SCHALLTECHNISCHE UNTERSUCHUNG

Bebauungsplan „Seniorenzentrum Blasse“
in 74722 Hettingen

1.2 | 27.06.2022

2 ANMERKUNGEN UND FRAGEN DES SCHREIBENS

ABBILDUNG 2: verändertes Geländemodell
linke Seite: Auszug aus der V1.0
rechte Seite: V1.2 mit detaillierterem Wall sowie Ebene mit 367 m ü.N.N. für die geplante Bebauung

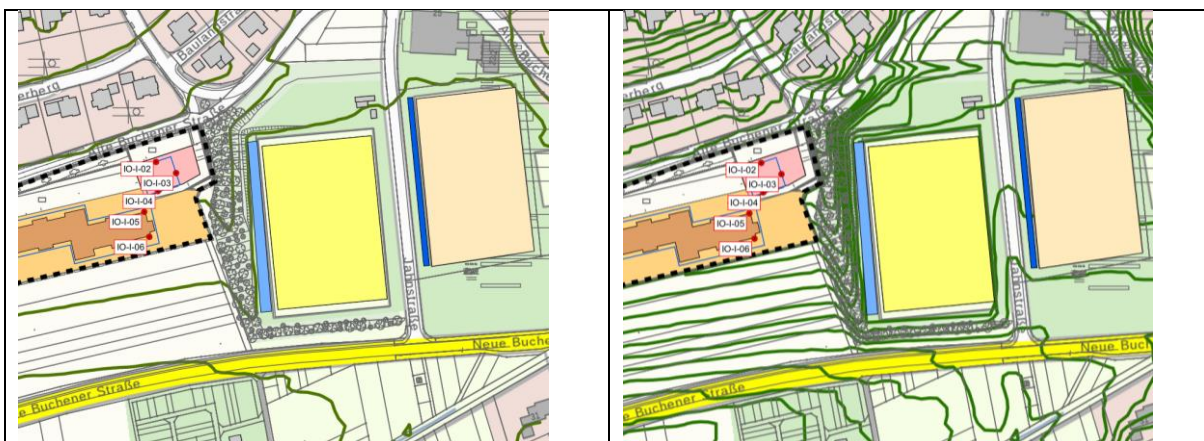
Angesicht der Feststellung, dass die tatsächlich zu erwartenden Immissionen durch die Nutzung der Sportanlage im Spielbetrieb die im Gutachten angesetzten Emission unterschreiten, ist das schalltechnische Untersuchung zu überarbeiten. Aus Sicht des vorbeugenden Immissionsschutzes bestehen gegen den Bebauungsplan (Planstand 03.03.2022) Bedenken.

Die in der Version 1.0 gewählten Ansätze werden wie folgt aktualisiert:

- Verfeinerung des Geländemodells
- Integration einer Schirmwand, die auf der Walkkrone angeordnet ist. Höhe $h = 2,0$ m.
- statt 300 Zuschauer werden 100 Zuschauer zum Ansatz gebracht
- Spielzeit wird von 2,0h auf 1,5h korrigiert.

Anhand dieser Informationen wurde das verwendete Geländemodell angepasst, siehe **ABBILDUNG 2**.
